サトパツ株式会社

販売中止のお知らせ

代替推奨品

例) 写真は左 ML-4500-CWSH-4PB
右 SL-4000-CWSH-4PGY

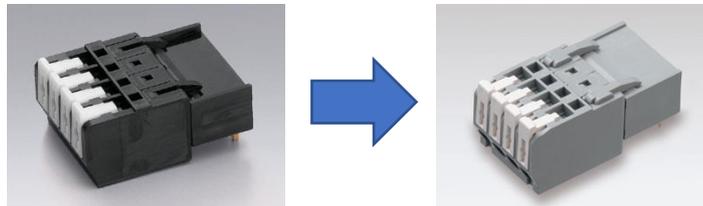
相違点	ML-4500 シリーズ	SL-4000 シリーズ
本体カラー	黒	グレー
ピッチ	5.08mm	3.81mm
定格	300V-10A	300V-5A
使用可能電線範囲	単線：φ0.4mm～φ1.6mm (AWG26～AWG14) 撚線：0.2mm ² ～2.0mm ² (AWG24～AWG14) 素線径φ0.18mm以上	単線：φ0.4mm～φ1.2mm (AWG26～AWG16) 撚線：0.2mm ² ～1.25mm ² (AWG24～AWG16) 素線径φ0.18mm以上

販売中止品	代替推奨品
ML-4500-CP-＊PB	SL-4000-CP-＊PGY
ML-4500-CWJH-＊PB	SL-4000-CWJH-＊PGY
ML-4500-CWJV-＊PB	SL-4000-CWJV-＊PGY
ML-4500-CWSH-＊PB	SL-4000-CWSH-＊PGY
ML-4500-CWSV-＊PB	SL-4000-CWSV-＊PGY
